ПАСПОРТ ДОСТУПНОСТИ

объекта социальной инфраструктуры (ОСИ) № 38

объект: Федеральное государственное бюджетное образовательное
учреждение высшего образования «Тульский государственный университет»,
ФГБОУ ВО «ТулГУ» (учебный корпус № 1)

**АКТ ОБСЛЕДОВАНИЯ
объекта социальной инфраструктуры
К ПАСПОРТУ ДОСТУПНОСТИ ОСИ № 38**

Фото 1

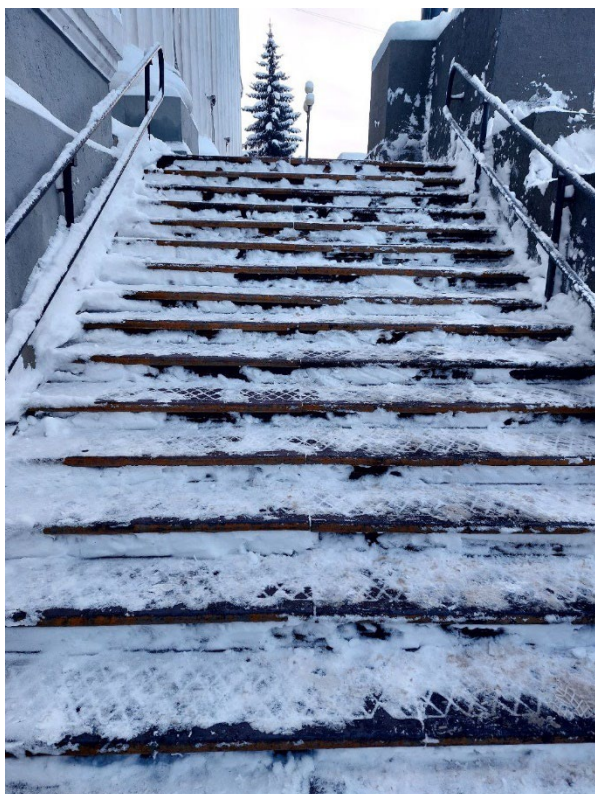
2.1	Лестница (наружная)	есть	-	1	Отсутствует контрастное выделение краевых ступеней лестницы	С, У	Выделить краевые ступени лестницы контрастными полосами шириной не менее 0,08м-0.1м. (п. 6.2.8 СП 59.13330.2020)	Текущий ремонт
				1	Отсутствует тактильно-контрастная разметка перед лестницей	С	Установить тактильно-контрастные наземные указатели ГОСТ Р 52875. Наземные указатели должны быть конусообразной формы с линейным расположением рифов. Устанавливаются на всю ширину лестничного марша на нижней и верхней площадках п. 5.1.10 СП 59.13330.2020	Текущий ремонт
				1	Отсутствуют осязательные предупреждающие наклейки на поручнях	С	Обозначить осязательными предупреждающими наклейками начало/окончание поручней	Текущий ремонт
				1	Отсутствует кнопка вызова перед лестницей	К, О, С, Г, У	Перед лестничным маршем на высоте 0.85м -1,1м установить кнопку вызова персонала для оказания помощи инвалидам. Кнопку вызова установить на контрастном фоне с обозначением знаком 0.15*0.15м, на высоте 0.9-1.3м. Рекомендуется установить кнопку вызова справа по ходу	Текущий ремонт

Фото 6

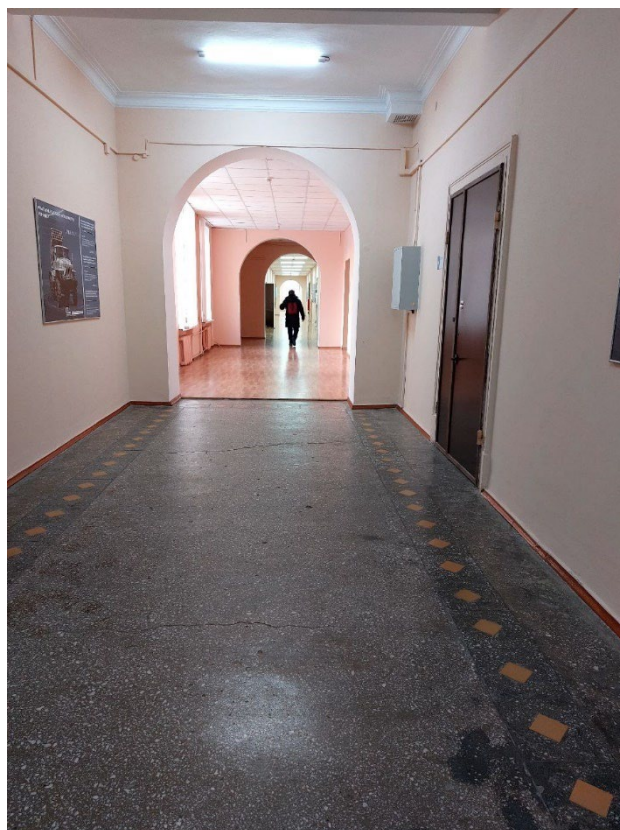
с опорой для спины и подлокотником. (п. 5.3 СП 59.13330.2020).	
				6, 7	Отсутствуют пристенные поручни в коридорах на свободных участках стен	К, О, С	Рекомендуется предусмотреть пристенные поручни на высоте 0,9 м на путях движения инвалидов по коридорам, как вспомогательное оборудование для передвижения инвалидов с нарушением опорно-двигательного аппарата и для ориентации инвалидов по зрению.	Текущий ремонт

Фото 8

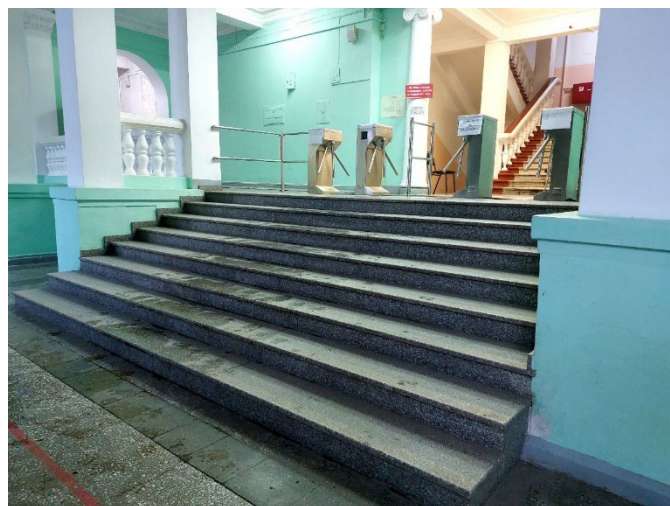
3.1	Коридор (вестибюль, зона ожидания, галерея, балкон)	есть		8	Отсутствует тактильная информационная мнемосхема справа при входе в помещение.	К, О, С, Г, У	Предусмотреть установку тактильной или тактильно-звуковой информационной мнемосхемы справа при входе в помещение (не далее 2-4м от входа) на высоте 1.2-1.6м, отображающей информацию о помещениях в здании. Не мешая основному потоку посетителей	Текущий ремонт
				8	Рекомендуется установить в холе первого этажа информационный терминал (киоск), для получения информации об объекте.	К, О, С, Г, У	Рекомендуется установить информационный терминал с сенсорным экраном, со встроенной индукционной системой, со специальным ПО для инвалидов с сенсорным управлением, с автоматическим озвучиванием текста голосом, с системой вызова помощника. (п. 6.5.7 СП 59.13330.2020).	Текущий ремонт
				6, 7, 8	В холлах не оборудованы места отдыха и ожидания для инвалидов.	К, О, С, Г, У	Обеспечить зону отдыха и ожидания для инвалидов оборудованное информационным знаком «Место для инвалидов» и скамьей	Текущий ремонт

3.2	Лестница (внутри здания)	есть		8, 9, 10	Отсутствует контрастное выделение краевых ступеней на лестничных маршах	С	Выделить краевые ступени лестницы контрастными полосами шириной не менее 0,08 м по всей ширине лестничного марша (п. 6.2.8 СП 59.13330.2020)	Текущий ремонт
				9, 10	Отсутствует обозначение начало/окончание поручней и нумерация этажей.	С, О	Обозначить осязательными предупреждающими наклейками начало/окончание поручней. Установить тактильно-информационные таблички с обозначением нумерации этажа.	Текущий ремонт
				9, 10	Отсутствуют бортики на боковых краях ступеней, не примыкающих к стенам	О	Рекомендуется оборудовать бортики высотой не менее 0,02м или применить другие устройства на боковых краях ступеней, не примыкающих к стенам, для предотвращения соскальзывания тростей. (п.6.2.8 СП 59.13330.2020)	Текущий ремонт
				8	Отсутствуют поручни с двух сторон лестницы	С, О, Г,	Установить с двух сторон лестницы поручни на высоте 0,9 м, завершающие горизонтальные части поручня должны иметь травмобезопасное	Текущий ремонт

Фото 9

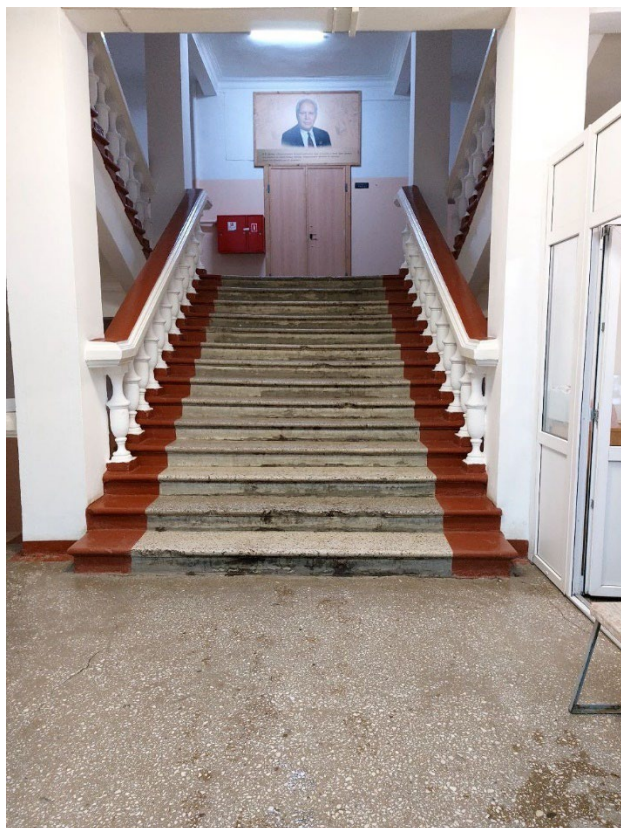
самостоятельно (СП 59.13330.2020 п. 6.2.25)	
				9, 10	На верхних и нижних ступенях лестничного марша отсутствуют контрастные полосы	К, О, С, Г, У	Установить на каждом марше эвакуационных лестниц фотолюминесцентные полосы, обозначающие крайние верхние и нижние ступени (п.6.2.29 СП 59.13330.2020)	Текущий ремонт
				12	Ширина дверных проемов менее 0,9 м	К, О, С	Предусмотреть ширину дверных проемов не менее 0,9м в свету. (п. 6.1.5 СП 59.13330.2020) До ремонта обе створки двери должны находиться в открытом состоянии	Текущий ремонт
				11	Двери не имеют контрастного отображения ручки по отношению к двери	С	Обеспечить контрастное отображение дверных ручек цветом по отношению к цвету двери	Текущий ремонт
					Для эвакуации инвалидов на креслах - колясках не предусмотрен о эвакуационно е кресло	К	Для эвакуации инвалидов на креслах - колясках предусмотреть эвакуационное кресло, которое должно быть установлено на каждом этаже.	Текущий ремонт

Фото 14

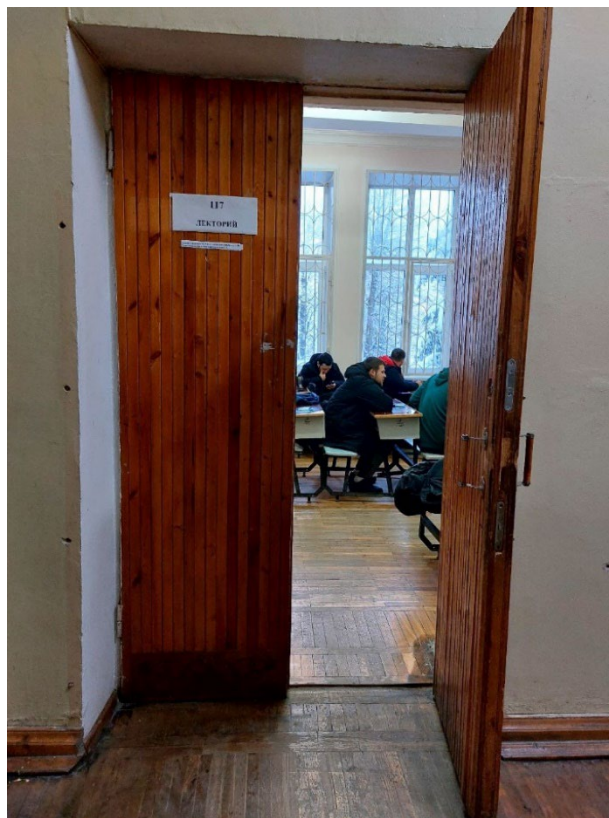
4.1	Кабинетная форма обслуживания	есть		13, 14	Отсутствуют информирующие тактильные таблички с названием помещений	С, Г, У	Установить информационные тактильные таблички с шрифтом Брайля и названием, рядом с дверью со стороны дверной ручки на высоте 1,4-1,6м, выполненные рельефно-точечным и рельефно-графическим способом с названием и номерами конечной цели движения	Текущий ремонт
				15	Ширина дверных проемов менее 0,9 м	К, С	Предусмотреть ширину дверных проемов не менее 0,9м в свету. При капитальном ремонте, если дверные проемы находятся в несущих конструкциях, допускается уменьшать ширину дверного проема в свету до 0,8 м (п. 6.1.5 СП 59.13330.2020)	Капитальный ремонт
				16	При входе в учебные аудитории высота порогов дверных	К, О, С	Установить перекатные пандусы на ширину дверного проема в местах перепада высот (при капитальном ремонте	Текущий ремонт

Фото 18

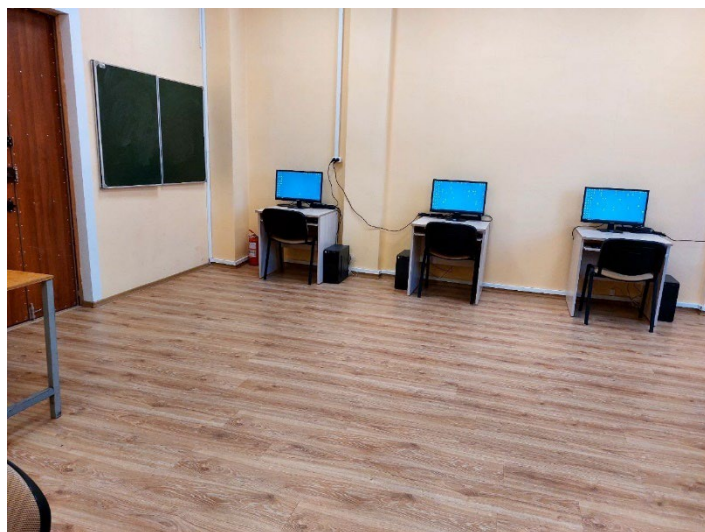
17	Отсутствует световой оповещатель	С, Г	Установить световой оповещатель начало – окончание занятий. (п. 8.2.5 СП 59.13330.2020)	Текущи й ремонт
	Компьютерные аудитории	есть		18	Компьютерн ые классы не	К, О, С, Г, У	Рекомендуется оснастить	Текущи й

оборудованы и не обозначены места для обучения инвалидов.		компьютерные кабинеты (не менее 5% мест) специализированным оборудованием и программным обеспечением, в том числе, Интернет ресурсом, а также методической, справочной и информационной поддержкой, доступными для инвалидов (системы считывания экранной информации, программы распознавания речи, экранные увеличители, клавиатура, продублированная шрифтом Брайля и т.п.)	ремонт

Фото 19

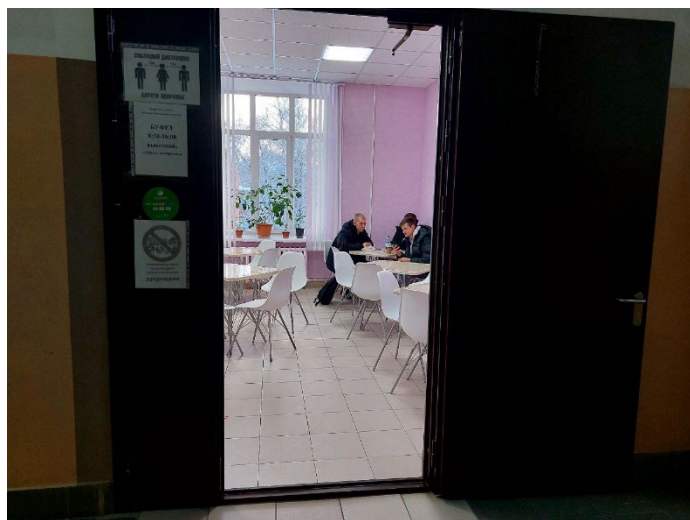
4.2	Зальная форма обслуживания (буфет)	есть		19	Не предусмотрены и не обозначены места для инвалидов.	К, О, С, Г, У	Рекомендуется предусмотреть не менее одного стола для посетителя-инвалида (предусмотреть место, обозначить знаком доступности, расположить ближе ко входу).	Текущий ремонт
				20	При входе буфет высота порога дверного проема превышает 0,014м.	К, О, С	Установить перекатной пандус на ширину дверного проема в местах перепада высот (при капитальном ремонте высота порога дверного проема не должна превышать 0,014 м одного элемента) (п. 6.2.4. СП 59 13330.2020).	Текущий ремонт

Фото 25

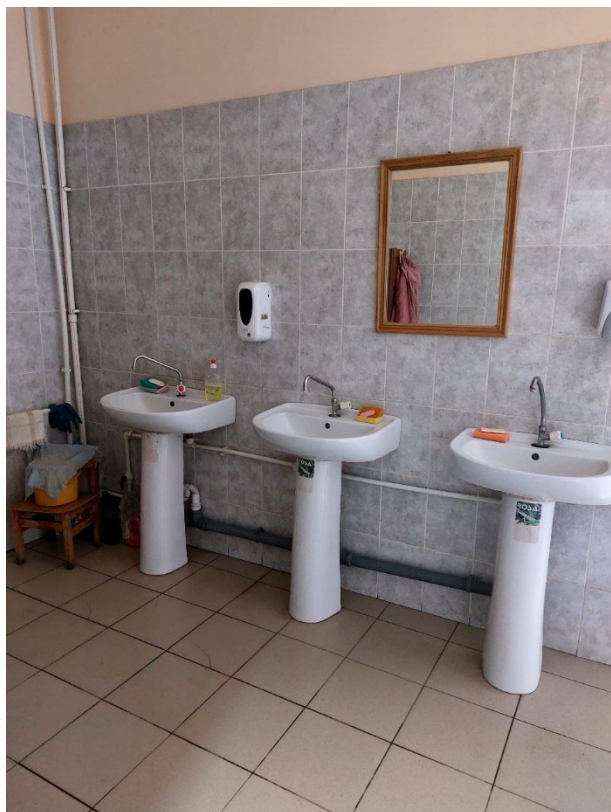
23	Ширина дверных проемов менее 0,9 м	К, О, С	Предусмотреть ширину дверных проемов не менее 0,9 м в свету (п. 6.1.5 СП 59.13330.2020)	Капитальный ремонт
				24	Отсутствуют, откидные и стационарные поручни, крючки для тростей	К, О, С	Установить откидные и стационарные поручни, на высоте 0,85 (0,9) м рядом с унитазом, крючки для тростей на высоте 1,1 м рядом с унитазом и раковиной (п.6.3.3. СП 59.13330.2020)	Текущий ремонт
				25	Отсутствует поворотное зеркало	К, С, Г, О, У	Установить поворотное зеркало на доступной для инвалидов-колясочников высоте от уровня пола (от 1,1м до 1,3 м)	Текущий ремонт
				25	Отсутствуют краны с рычажной рукояткой	К, С, Г, О, У	В кабинках уборных следует применять водопроводные краны с рычажной рукояткой и термостатом, а при возможности - с автоматическими и сенсорными кранами бесконтактного типа. Применение кранов с отдельным управлением горячей и холодной водой не допускается (п. 6.3.9 СП 59.13330.2020)	Текущий ремонт
